# 加工の事業に係る廃止措置について (追加質問への回答)

令和元年11月18日

日本原子力研究開発機構  
人形峠環境技術センター

##### 3.2.2 廃棄物貯蔵庫

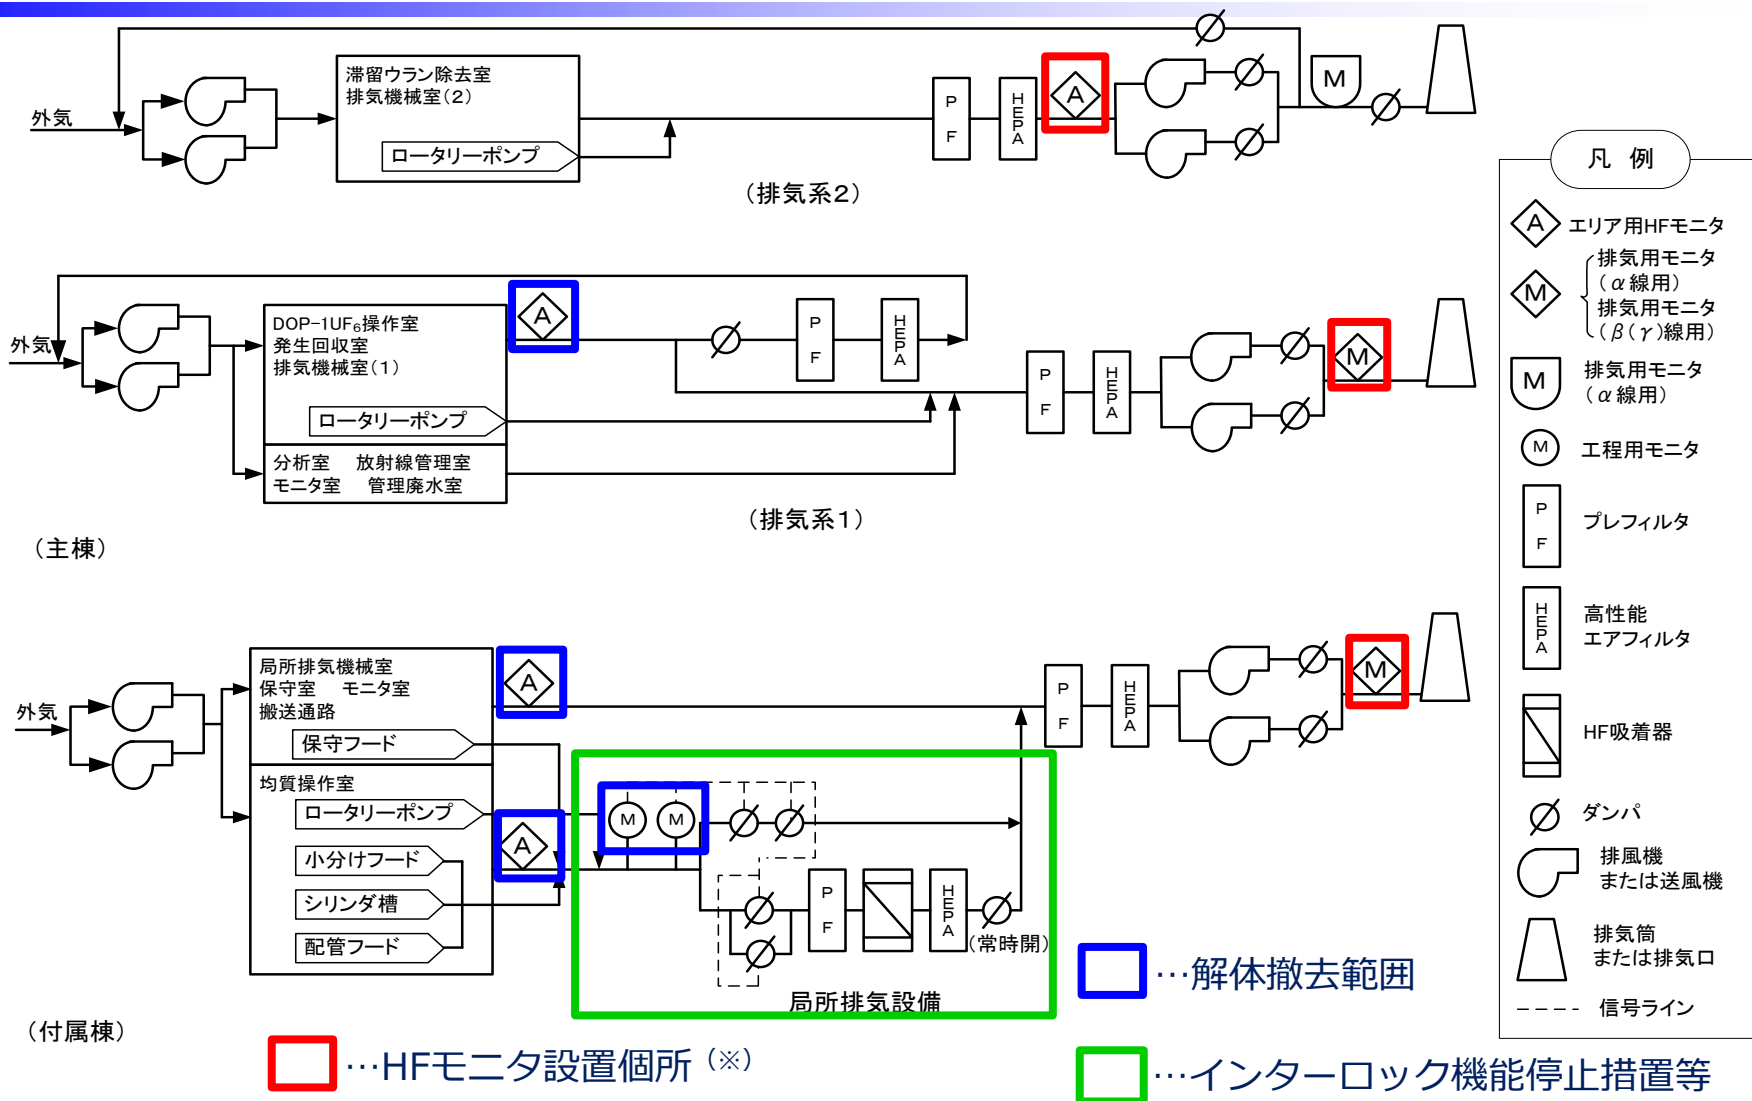
廃棄物貯蔵庫ですが、ドラム缶が廃棄設備となっていないことは承知しましたが、廃棄物貯蔵庫自体は固体廃棄施設若しくは設備として許可を取得していないのでしょうか。こちらの疑問点としては、廃止措置計画における表4-2(2) 廃棄物貯蔵庫の表において、建物の行の下に、施設区分「放射性廃棄物の廃棄施設」、設備等の区分「固体廃棄物の廃棄設備」、主な設備名称「廃棄物貯蔵庫」という行が入らないのはなぜか。

- 既許可では、廃棄物貯蔵庫を含め表3-6及び表4-2に記載した建物は「建物の構造」として区分している。
- 既許可の記載を踏まえ、表3-6及び表4-2は建物ごと（ウラン濃縮原型プラント、廃棄物貯蔵庫、非常用発電機棟）に区分し、建物とその建物内に設置している設備としている。
- 原子炉等規制法上、廃棄物貯蔵庫は、放射性廃棄物の廃棄施設であることから、以下のような記載に変更した補正を行う。

放射性廃棄物の廃棄施設である加工施設の廃棄物貯蔵庫では、臨界管理が必要な使用済NaF収納ドラム缶を除く放射性固体廃棄物の保管を昭和63年から継続している。

## 給排気系統図 (加工事業許可申請書)

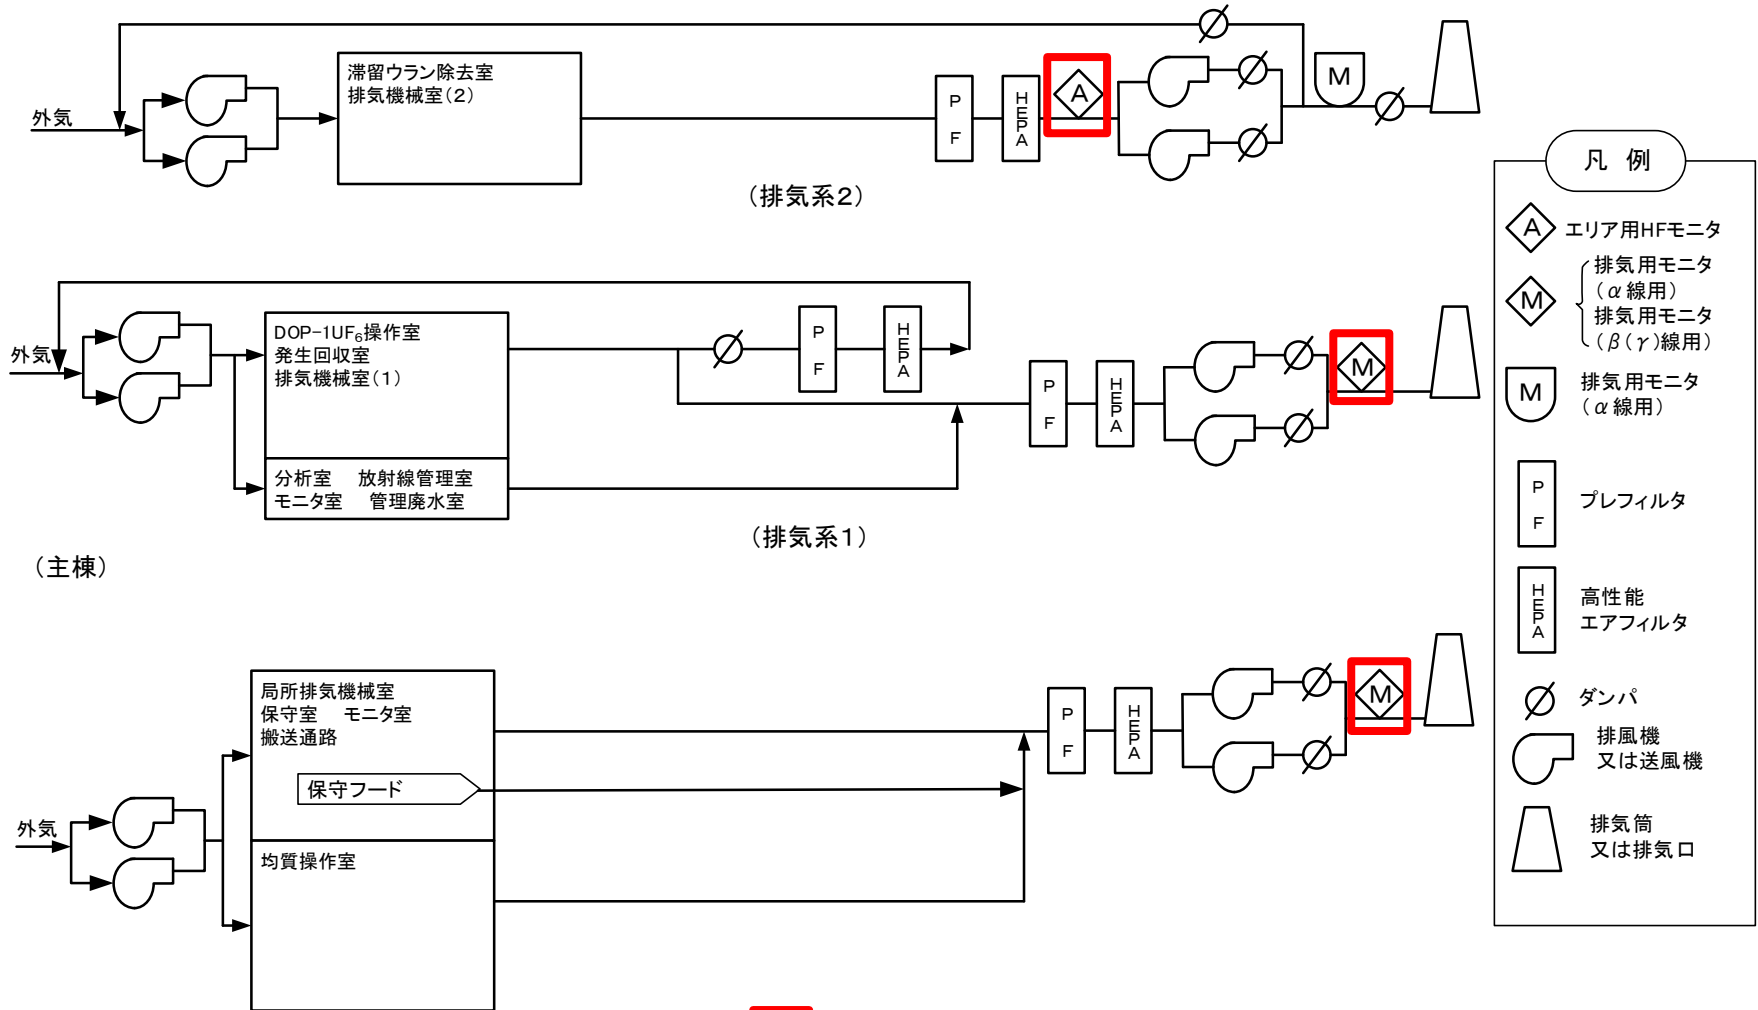
HFモニタの場所と第1段階の解体撤去作業におけるHFのモニタリングはどのようにするのかという点について説明をお願いします。

第1段階の解体撤去作業において、主棟排気系1のエリア用HFモニタ:1台、付属棟のエリア用HFモニタ:2台及び工程用HFモニタ:2台を撤去する。

解体する設備・機器内のUF<sub>6</sub>は既に除去した状態であり、UF<sub>6</sub>と空気中の水分の化学反応で大量のHFが発生する可能性はないと考えているが、汚染拡大防止囲い内で行う塔槽類の解体撤去時には移動式のダストモニタ及びHFモニタを設置し適時モニタリングを行い、作業環境中の放射性物質濃度及びHF濃度を監視していく。

また、建物から放出される排気については、それぞれの系統の排気口近傍に設置されている排気用モニタ及び排気用HFモニタで放出される放射性物質濃度及びHF濃度を監視する。

(付属棟) (※) 主棟及び付属棟の排気用モニタにはHFモニタが含まれているが、核燃料物質を検出するモニタではないことから、許可上の系統図には記載していない。インターロック機能を持った工程用及びエリア用HFモニタは第1段階で撤去する。
